**Dodatek č.1 ke
SMLOUVĚ O DÍLO****č. smlouvy objednatele: 365/2021**

Název díla:**VD Jesenice – náhradní zdroj el. energie**

(PL 1 01 20 031, č. akce 502605)

KONTROLA DENI

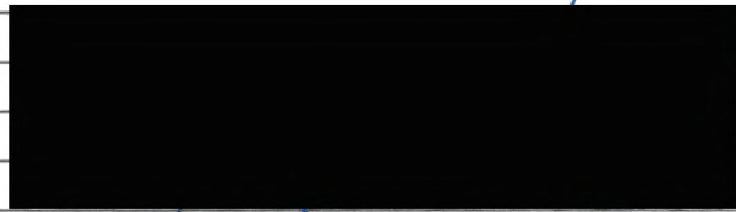
PROHLIDKA ZAPOCATEK PLACI ZYTO ZYSTENY,
ZE POD PLYNEM SE NACHAZI WEE KARELY,

ODLOBA: ZOURA, CCA 50-50cm ZOB POUKATEH.

NELZE OSADIT ZAKHAD NOVEHO ROZV.

BYLO DOHODAKO DESKAI:

- BUDE ZODEN SOWL

- UKOTVENI ROZV. ZUDE NA DODIVNY

- KARELY ZAKRYTY PISKOVYH. LOZEM, + 70cm DETOK.

- OSAZENI STYKEM AHA ROZVADCEH

- KRYTI KARELY - HODUL ROZVADCE

- CELKOVY NADIDA BUDE NA VICEPLACE PLEDROZEM
